POR MEDIO DE LA CUAL SE MODIFICA UN PERMISO DE VERTIMIENTOS Y SE ADOPTAN OTRAS DETERMINACIONES

2. Que mediante Auto AU-02741-2025 del 10 de julio de 2025, la Corporación inicia trámite de **MODIFICACIÓN DE PERMISO DE VERTIMIENTOS**, presentado por la sociedad **GROUPE SEB ANDEAN S.A** con Nit 890900307-7, a través de su representante legal el señor **PHILIPPE WERNER HENRI DRAVIGNEY**, identificado con cédula de extranjería número 479443, para el sistema de tratamiento y disposición final de las Aguas Residuales domésticas -ARD, a generarse por la actividad de fabricación y comercialización de artículos para uso en el hogar, establecida en los predios con folios de matrículas inmobiliarias 020-9348, 020- 9349, 020-6735, 020-7111, 020- 17133, 020-9350, 020-21502, 020-22325, 020-21838, 020-17742, 020- 31772, 020-36230, 020-24280 y 020-28623, ubicados en la vereda Galicia del municipio de Rionegro, Antioquia

4. Que funcionarios de la Corporación realizaron visita técnica al predio de interés el día 25 de julio de 2025, en aras de conceptuar sobre el permiso de vertimientos, generándose el informe técnico IT-06294-2025 del 11 de septiembre de 2025, en el cual se observa y concluye lo

Diagrama de bloques del sistema de tratamiento de aguas residuales no domésticas

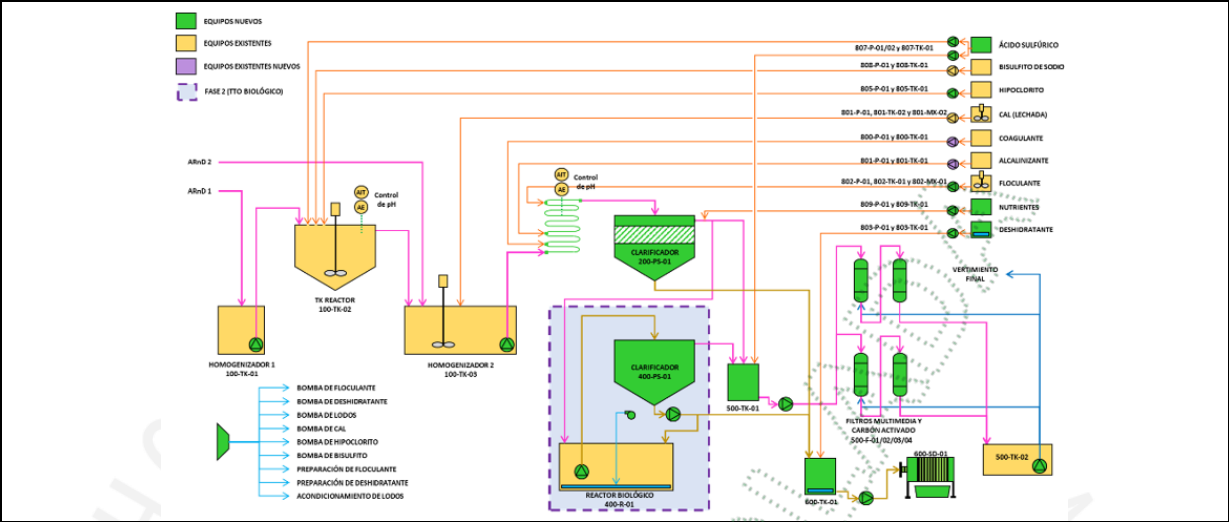
El sistema de tratamiento de aguas residuales no Domésticas STARnD:

Tipo de Tratamiento	Preliminar o Pretratamiento: <u> </u>	Primario: <u>X</u>	Secundario: <u>X</u>	Terciario: <u> </u>	Otros: ¿Cuál?: <u> </u>
Nombre Sistema de tratamiento		Coordenadas del sistema de tratamiento Magna sirgas			
STARnD: Q de diseño 1.15 L/s		LONGITUD (W) - X		LATITUD (N) Y	
		-75	22	8.1	6 11 5.1 2100
Tipo de tratamiento	Unidades Componentes	Descripción de la unidad o componente			
Preliminar o pretratamiento	• Tamiz estático • Homogenizador 1 y 2	Retención de sólidos gruesos y homogenización de cargas para el ingreso al sistema de tratamiento.			
Tratamiento Primario	Tanque reactor fisicoquímico Mezclador estático Clarificador primario	Se disminuyen los sólidos flotantes, grasas y aceites, el color y metales pesados, mediante métodos de oxidación y precipitación de metales.

Tratamiento secundario	Reactor Aerobio Clarificador secundario Filtros multimedia y de carbón	Se alcanza la remoción de materia orgánica disuelta, lo que se traduce en una disminución sustancial en la DBO y DQO del ARnD.
Manejo de Lodos	Tanque de lodos	Los lodos son acondicionados y posteriormente deshidratados mediante filtro prensa.

- El **SISTEMA DE TRATAMIENTO DE AGUAS RESIDUALES DOMÉSTICAS** fue aprobado mediante Resolución RE-01692-2023 del 25 de abril de 2023 y la modificación del **SISTEMA DE TRATAMIENTO DE AGUAS RESIDUALES NO DOMÉSTICAS CUMPLE** con los **PARÁMETROS TÉCNICOS** que exige la norma, para el adecuado tratamiento de las aguas residuales generadas por las actividades domésticas y no domésticas antes de su disposición final a fuentes hídricas.

Diagrama de bloques del sistema de tratamiento de aguas residuales no domésticas

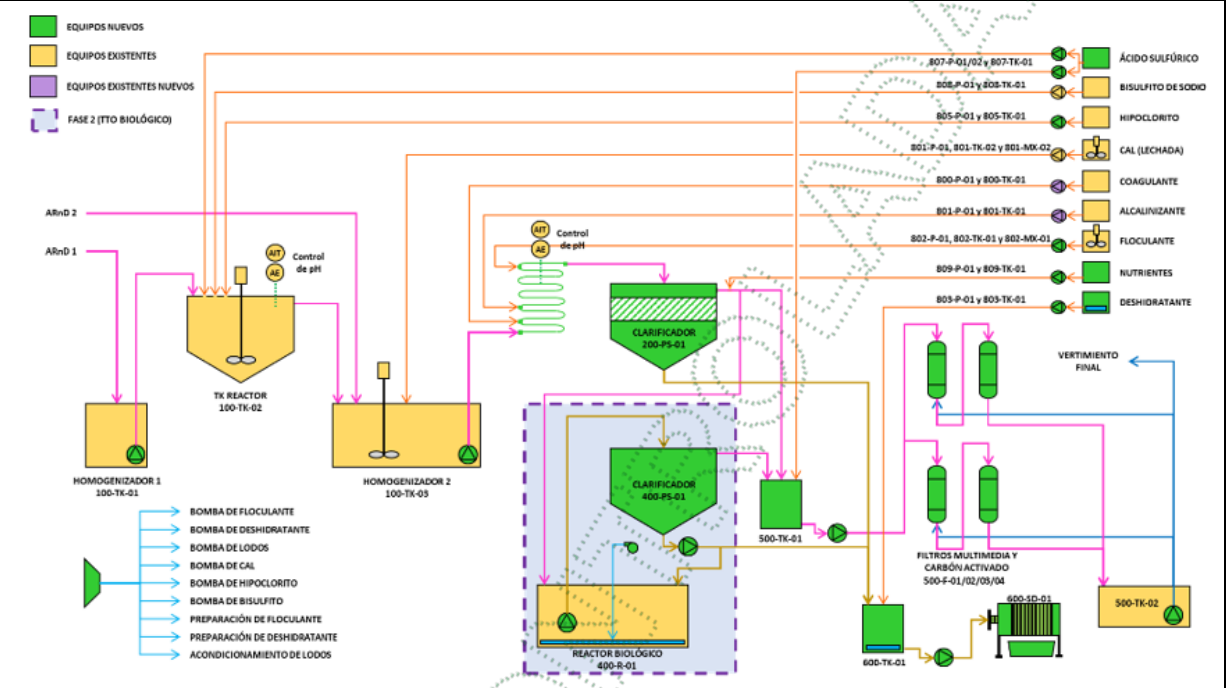
Descripción del sistema de tratamiento de aguas residuales no Domésticas STARnD

Tipo de Tratamiento	Preliminar o Pretratamiento: __	Primario : <u>X</u>	Secundario: <u>X</u>	Terciario: __	Otros: ¿Cuál?: _____
Nombre Sistema de tratamiento		Coordenadas del sistema de tratamiento Magna sirgas			
STARnD:		LONGITUD (W) - X		LATITUD (N) Y	
Q de diseño 1.15 L/s		-75		22	
		8.1		6	
				11	
				5.1	
				2100	
Tipo de tratamiento	Unidades Componentes	Descripción de la unidad o componente			
Preliminar o pretratamiento	• Tamiz estático • Homogenizador 1 y 2	Retención de solidos gruesos y homogenización de cargas para el ingreso al sistema de tratamiento.

Tratamiento Primario	Tanque reactor fisicoquímico Mezclador estático Clarificador primario	Se disminuyen los sólidos flotantes, grasas y aceites, el color y metales pesados, mediante métodos de oxidación y precipitación de metales.
Tratamiento secundario	Reactor Aerobio Clarificador secundario Filtros multimedia y de carbón	Se alcanza la remoción de materia orgánica disuelta, lo que se traduce en una disminución sustancial en la DBO y DQO del ARnD.
Manejo de Lodos	Tanque de lodos	Los lodos son acondicionados y posteriormente deshidratados mediante filtro prensa.

ARTICULO PRIMERO: MODIFICAR EL ARTÍCULO SEGUNDO DE LA RESOLUCIÓN RE-01692-2023 DEL 25 DE ABRIL 2023, para que, en adelante, quede así:

ARTÍCULO SEGUNDO: APROBAR los sistemas de tratamiento de las Aguas Residuales STAR, conformado por las siguientes unidades:
